► **Bambini-Kart-Reglement (Vorab-Auszug aus Vorstart 5-6/2010)**

Der Art. 3.3 des Bambini-Kart-Reglements wird entsprechend der geplanten CIK-Abmessungen („Bodywork for Minkart“) mit sofortiger Wirkung wie folgt angepasst (Änderungen: *kursiv*).

Abbildung 1“

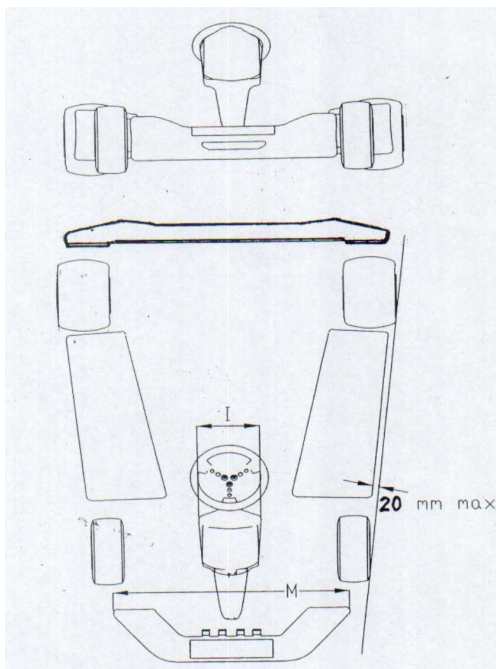
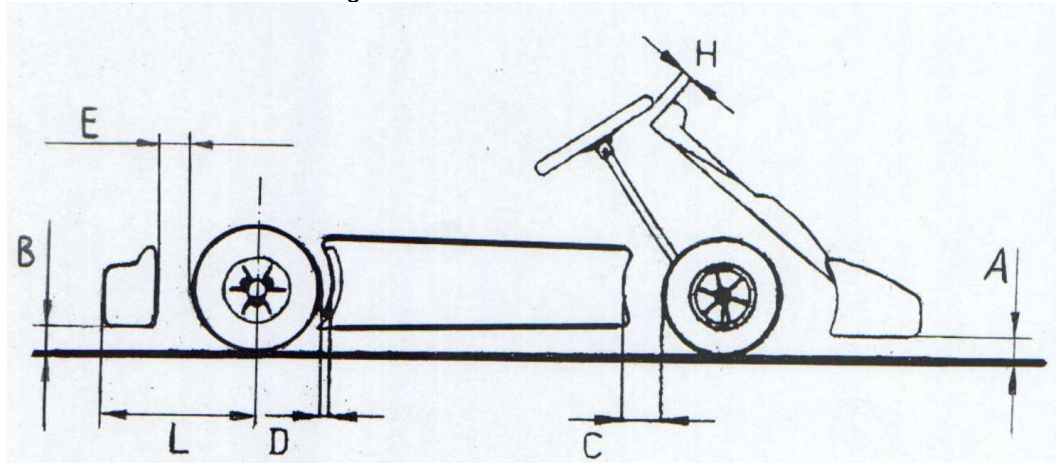
„3.3 **Seitenkästen, Frontspoiler, Frontschild, Heckauffahrschutz und Transponderbefestigung**

Die Karosserieteile einschließlich deren Anbringung müssen der nachfolgenden Zeichnung entsprechen.

Die Halterungen der Seitenkästen (Ausnahme: CSAI-homologierte Seitenkästen inkl. Stoßfänger) und des Frontspoilers sowie für die hintere Stoßstange dürfen durch Bauteile aus Aluminium mit ausreichender Dimensionierung ersetzt werden.

Zeichen	Abmessung	Bemerkung
A	min. 30 mm	Mindest-Bodenfreiheit Frontspoiler
B	min. 25 mm / max. 45 mm	Mindest-Bodenfreiheit Heckauffahrschutz
C	min. 20 mm / max. 130 mm	Seitenkasten-Abstand zu Vorderrad
D	min. 20 mm / max. 80 mm	Seitenkasten-Abstand zu Hinterrad
E	min. 15 mm / max. 50 mm	Abstand Heckauffahrschutz zu Hinterrad
H	min. 50 mm	Abstand Frontschild – Lenkradkranz
I	max. 300 mm	Breite Frontschild
L	max. 370 mm	hinterer Überhang
M	890 mm gemäß DMSB-Hom.blatt	Frontspoilerbreite (Toleranz: 5%)
